SAMLA SAKSFRAMSTILLING

Arkivsak: 18/4293

Gnr 167 bnr 72 med flere Reguleringsplan for Haglebutunet

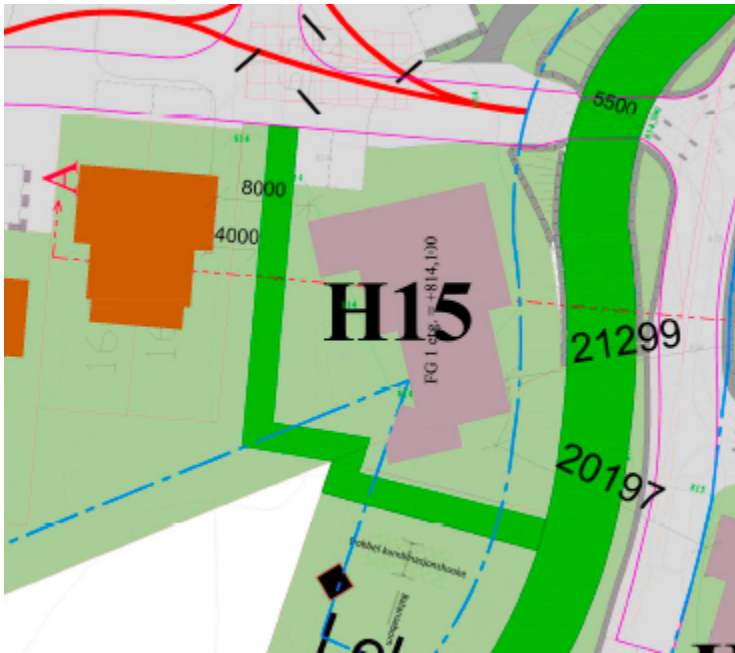
Han eier Gnr 167/585 som er avmerket med rødt i kartet under til venstre. Han mener deres hytte er den som blir mest berørt av ny plan, og at denne fortettingen blir vel stor i forhold til de reglene som gjelder i dagens plan. Han mener at bygning på BS4 fortsatt vil bli dominerende om den plasseres 8 meter fra deres hytte siden den kan være 8,3 meter høy og ønsker at den trekkes lenger unna dem og bygges lavere.

Det viktigste innspillet deres går på å sikre adkomst og parkering til sin hytte. Han viser til at det i reguleringsbestemmelsene står i punkt 3.4.1 e «*Tinglyst erklæring som viser atkomstrett til eksisterende hytter som får ny avkjørsel fra Fv287 samt nye hytter over eiendommen GBNR 167/72*». Han mener det også gjelder deres hytte og at det er bra, men han kan ikke se at dette er fullt ut hensyntatt i forslag til reguleringsplan og illustrasjonsplan. Det er selvsagt av stor betydning for dem at det er et premiss for planen at de har rett til adkomst (og brøyting) til egen hytte/leilighet, og at den ikke blir skadelidende av endringen i reguleringsplan.

Når de kjøpte hytta visste de at deres tomt ikke ble skilt fra så langt fra hytteveggen, men ble forsikret fra grunneier at det ikke ville ha betydning da det aldri ville bli aktuelt med andre tiltak på deres side av bekken. De skulle derfor ha fri adkomst til hytta med god mulighet for brøyting og parkering for to biler. De har inngang til hytta midt på østveggen rett mot BS4. Det er viktig for dem at flytting av bekken ikke gjøres på en slik måte at det hindrer adkomst til deres leilighet.

Siden det som oftest kommer mye snø på Haglebu og hyttetaket har stort areal og bratt helling kan ikke biler parkeres og adkomst brøytes helt inntil hytteveggen. Det må erfaringsmessig være 1,5 meter klaring inn til hytteveggen pga snø som raser ned. Det betyr at adkomsten til hytta må være minst 4 meter bred. De foreslår at grensen justeres slik at de eier 4 meter fra hytteveggen og ikke 2 som i dag. Da vil de ha mulighet til å parkere begge bilene på egen tomt. Eventuelt at det tinglyses en rettighet til parkering og adkomst.

De mener at sti/turløype/skiløype som er regulert inn mellom deres hytte og BS4 må flyttes inn på BS4 slik at den ikke hindrer brøytet adkomst til deres leilighet. Eller at gangveien flyttes til østsiden av BS4.

De foreslår å endre bestemmelsene slik at det kan bygges med maksimal mønehøyde 7,0 meter innenfor BS4, og de har endret illustrasjonsplanen slik at bygget også endres og inneholder nå 2 leiligheter i stedet for 4. Hytte H15 planlegges i 1,5 etasjer og ikke i 2 etasjer og med en avstand på 8 meter fra deres hytte. Uteoppholdsareal og terrasse er lagt lengst mulig vekk fra dem. Turstien er flyttet vekk fra Holtes hytte slik de ønsker med en avstand på 4 meter. Det er lagt inn to p-plasser i fellesområdet på illustrasjonsplanen til deres bruk.

Det er gjort endringer i plankartet ved at stien er trukket lenger unna deres hytte slik de ber om. Bestemmelsene på området der H15 ligger er også endret slik at det nå kan bygges lavere. Illustrasjonsplanen viser nå to leiligheter i stedet for 4 på området, og det er sikret parkering og adkomst til Holthe sin hytte. Administrasjonen mener at endringene vil være positive for Holthe, og at dette er en god løsning. Forslaget om grensejustering sees på som privatrettslig og ikke noe kommunen blander seg bort i. Bekken blir en del av utomhusplanen.

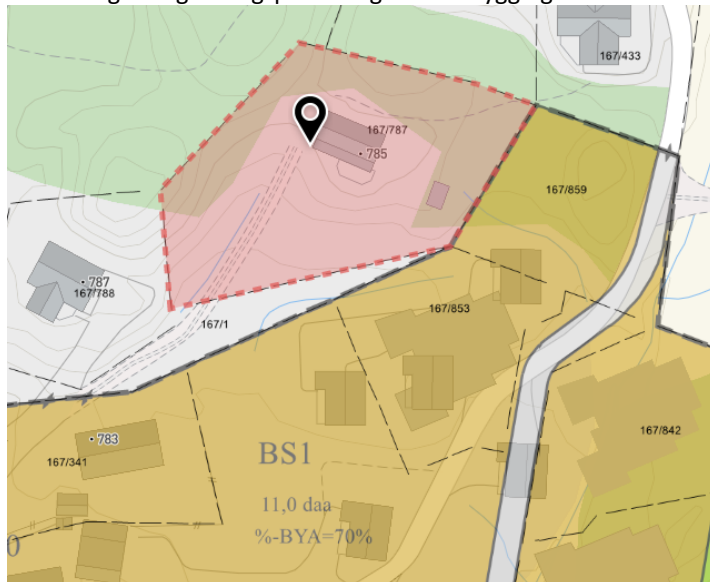
De skriver at Skred AS har kartlagt at det er fare for at elva Flenta kan nå inn i planområdet både ved 20-års flom og ved 200-års flom med klimapåslag. De skriver videre at det flomutsatte området er avmerka i plankartet med hensynssone og tilknyttet bestemmelser som ivaretar at ny bebyggelse i området bygges over nivået for en slik flomhendelse. De skriver også at det er viktig at flomforebyggende tiltak i området ikke reduserer flomarealet, slik at flomfaren øker et annet sted. De skriver at i rapporten fra Skred AS er bekken fra nordøst vurdert. Denne er delvis lukket pr. i dag og vil fortsatt være delvis lukket og delvis åpen gjennom området, men i en litt annen trase enn tidligere. Bekkeinntak og lukninger er sårbare punkt. Skred AS påpeker at det må legges lavpunkt over de lukkede strekningene, slik at det blir en åpen flomvei gjennom området dersom bekkeinntaket ikke fungerer.

NVE mener at denne flomveien må reguleres inn i planen enten som et kombinert formål med veien eller som en hensynssone. Ved intense nedbørsmengder vil dette være et svært viktig forebyggende tiltak.

De tar dette til etterretning og vil ta opp endring i plankartet med kommunen.

Det er lagt inn hensynssone langs veien gjennom området og bestemmelsene er endret med tanke på kravet om å legge lavpunkt over de lukkede strekningene.

Fra forslag til reguleringsplan der gult er utbyggingsområde:

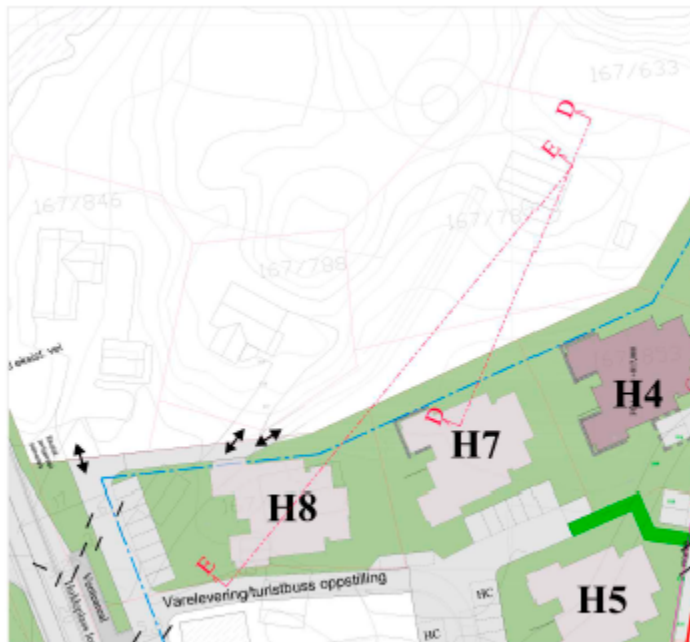
De har hytte på Gnr 167/787 (eiendom er merket med rødt i kart under) som ligger nær utbygging på Haglebutunet. De ser at H4 har blitt høyt så hvis H7 og H8 blir bygget mister de all utsikt. H7 og H8 kommer også veldig nær deres hytte. De ønsker at byggene reduseres til 1 etasje + loft dersom de skal bygges.

De skriver at Gnr 167/787 ligger med god avstand til H7 og H8. De har laget snitt som viser situasjonen med høydekoter. De skriver at Gnr 167/787 ligger mer enn 36 meter unna H7 og mer enn 60 meter unna H8. Gulvet på deres hytte ligger ca. på kote 820,0 og gulv i 1. etasje på H7 og H8 ligger på ca. 816,2 moh. Det vil si 3,8 meter lavere enn Gnr 167/787. Mønet på Gnr 167/787 ligger på kote 825,26. H7 og H8 ligger med mønehøyde på henholdsvis 825,28 og 825,04. Altså omtrent like høyt som Gnr 167/787. De skriver videre at øyehøyde/horizontal sikhøyde fra terrassen på Gnr 167/787 vil treffe H7 og H8 like under takrenna ved planlagt bygg i 2,5 etasjer (se prikket linje på snitt under DD og EE).

Det er som forslagstiller skriver ganske god avstand mellom deres hytte og foreslått bygg H7 og H8. Siden dette området er avsatt til sentrumsformål i kommuneplanen må en forvente at det bygges med høy utnyttelse her. I og med at avstanden mellom bygga er såpass stor tror vi nok at solforholdene vil endre seg lite største delen av året da det ikke kommer bygg vest for dem.

Fig. 531
Definisjon av mål for parkeringsplasser

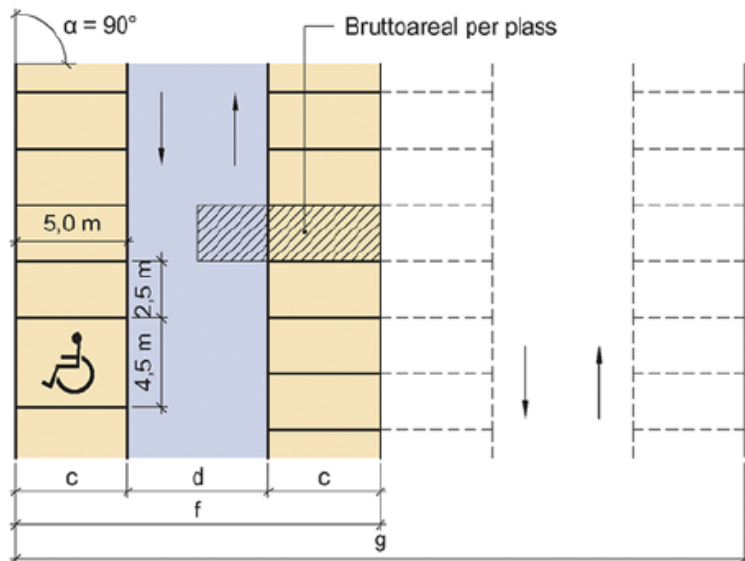
- Med så stor tetthet blir det vanskelig å finne plass til snø ved brøyting
- De er motstandere av at de skal henvises til gjesteparkering som skal deles med Fjellstuas gjester. De ber om at arealberegning på parkeringsplasser er 18 kvm pr. stk og at hver leilighet får to plasser hver.

Når det gjelder parkeringsplassers størrelse skriver de at de har brukt Bygg forsk 312.130 som er en veileder som blir brukt over hele landet. Der står det at i parkeringsplasser og garasjeanlegg er standard størrelse 2,5 x 5,0 meter og HC-plasser 4,5 x 5,0 meter, manøverareal mellom p-rekker 6,3 meter. De skriver videre at 18 m² som er nevnt i nabomerknad er hentet fra «Grad av utnyttning, Beregnings og måleregler» i forbindelse med BYA-vurderinger. Parkeringsareal går inn i beregningsgrunnlaget for grad av utnyttning og 18 m² bør reserveres når parkeringen dekkes av overflateparkering. Andel av disse 18 m² er manøverareal, vist i illustrasjon under.

Ved utregning av BYA for området er det regnet 126 p-plasser a 18 kvm. Parkeringsplassen må opparbeides ihht til illustrasjonsplanen/utomhusplanen som skal innsendes ved søknad om tillatelse til tiltak.
